Referència: 1808 Material: SAN KOSTIL + BIO

**Denominació:** Tapa 200 ml Monacó **Data:** 29/03/2021

Motiu informe: Millora modificació perquè els discs no caiguin + proves amb material BIO

## 3- PROVES 26/03/21 BIO GP1015

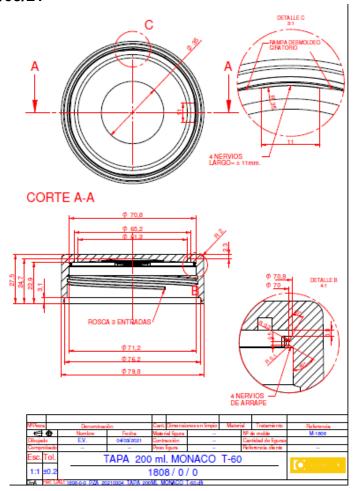
S'ha tornat a repetir la prova per millorar el cremat. S'ha provat amb la peça RD, perquè la DB marca el cremat. S'ha pogut millorar l'aspecte, però les aigües laterals per procés d'injecció, no s'han pogut treure (creiem que les aigües son provocades per les "antigiros" que porta a l'interior de la peça)

El procés d'injecció no es del tot estable. Es degrada el material a la C.C. Per futura producció, s'hauria de millorar boquilles, P.I. que es molt petit i C.C.

**1- DIMENSIONAL:** Dimensionalment,hi ha diferències entre materials, però també entre figures amb el mateix material.

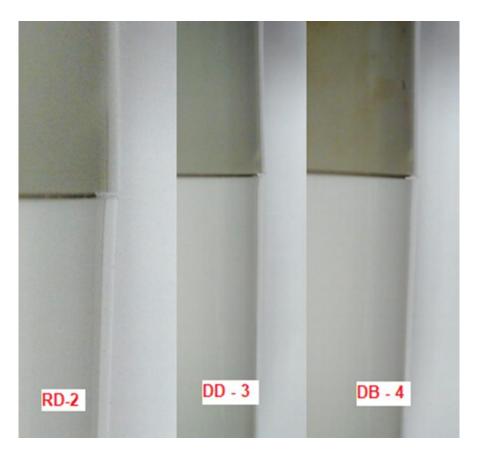
Segons plànol peça anterior, sense la modificació, les mides son iguals menys els topes per aguantar els disc.

Ø Diàmetre exterior	Ø interior	Ø Rosca	Ø allotjament disc	Ø entre els aguanta disc	Alt total	Profunditat valona	Pes	
	79.8 mm	76.2 mm	71.2 mm	70.8 mm	70.0 mm	27.5 mm	22.9 mm	-	
DD (3) SAN KOSTIL	79.63	76.23	71.30	70.97	70.08	27.54	22.84	39.4 gr	
PROVES MATERIAL BIO 25/03/21									
DD (3)	79.81	76.32	71.26	70.58	69.98	27.45	22.82	52.3 gr	
DB (4)	79.38	76.18	71.21	70.62	-	27.33	22.76	52.3 gr	
PROVES MATERIAL BIO 26/03/21									
RD (2)	79.48	76.21	71.13	70.66	-	27.31	22.85	51.9gr

El diàmetre exterior de la figura 3 (DD) es més gran que les altres dues, i roscades amb el tarro es troba molt.

## 2.1- PROVA SAN KOSTIL FIG DD (3)

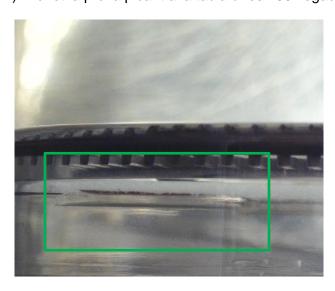
Aquesta modificació/ millora s'ha fet perquè els discs no caiguin.

Faig la prova amb el disc que porta aquesta tapa de  $\emptyset$  71 x 1 mm (realment, els discs van de 70.6 mm a 70.9 mm). He fet la prova picant a la taula unes 100 vegades i no ha caigut.

## 2.2 - PROVA BIO FIG.RD(2)/ FIG.DD (3)/ FIG.DB (4)

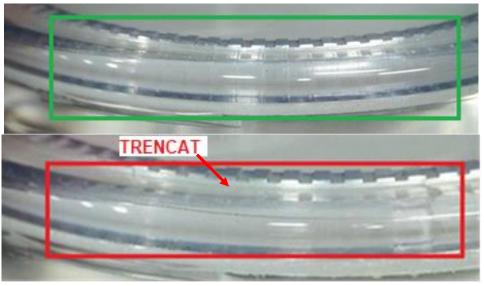
Funcionalment rosquen bé, el disc va bé. Com ja he dit, amb la diferència de diàmetres, la figura DD, sobre surt més que les altres.

#### 3.2- PROVA BIO

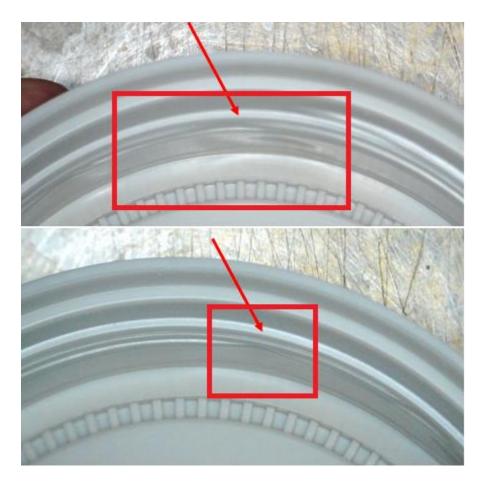
La figura RD (2) es la última prova de divendres. De les 3 figures que s'han provat amb aquest material, visualment es la millor, tot i que el lateral exterior es veuen unes aigües en forma de ratlles, i això ho fan totes. Alguna també ha sortit una mica cremada, tenen rexups a la paret interior.

La figura 3 (DD) igual que les proves de SAN, ha sortit amb el vas trencat, passant el dit per sobre es troba.

La figura 4 (DB) han sortit totes cremades.

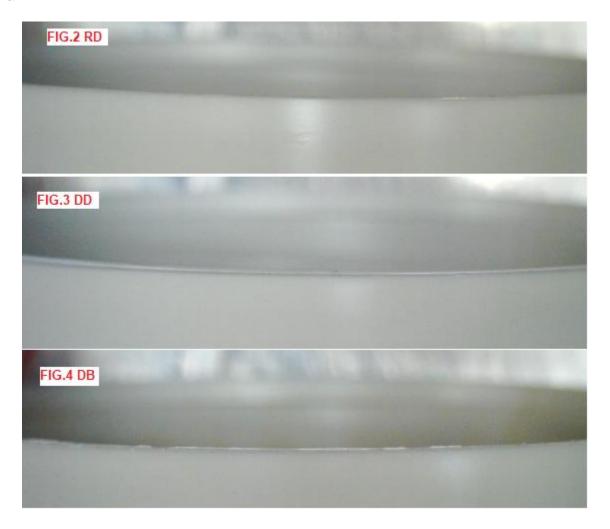
Les 3 figures també surten amb la boca diferente, la 2 es correcte, la 3 te com un grao extra, i la 4 fan rebava.

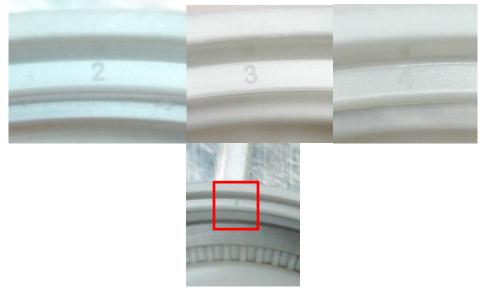
Tal com diu l'informe del taller, ara les figures tenen el seu numero. Petit i costa de veure però hi es. En el pla del grao de la boca.
